# 改善箇所説明図

## 不具合の内容

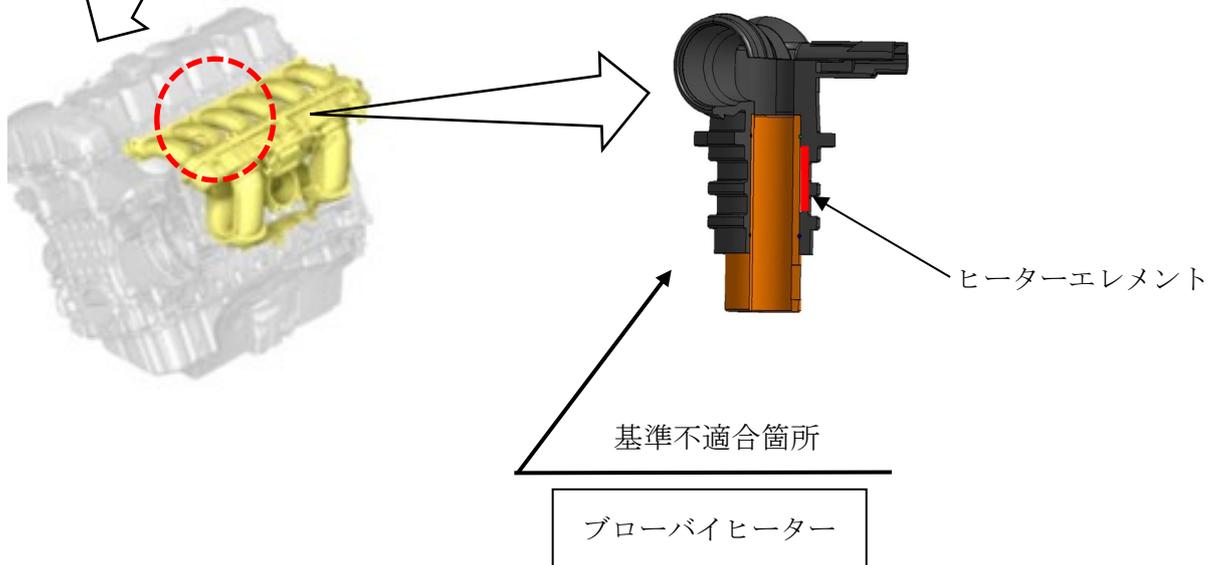
ブローバイヒーターのプラスチック製造が不適切なため正温度特性 (PTC) ヒーターエレメントへの絶縁体に不規則性が生じ、時間の経過とともに正温度特性 (PTC) ヒーターエレメントがショートする可能性があるが、ヒューズによって確実に保護されない。そのため、正温度特性 (PTC) ヒーターエレメントが異常発熱して外装が溶け、エンジン警告灯が点灯し最悪の場合、火災に至るおそれがある。

全車両、ブローバイヒーターの点検を行い不具合が確認された場合は対策品と交換する。また、同時にエンジンワイヤーハーネスとブローバイヒーター間に 7.5A の保護ヒューズを追加し容量の最適化を行う。

識別：左フロントドアアアヒンジ取り付けボルト（下側）の頭に黄ペンを塗布する。
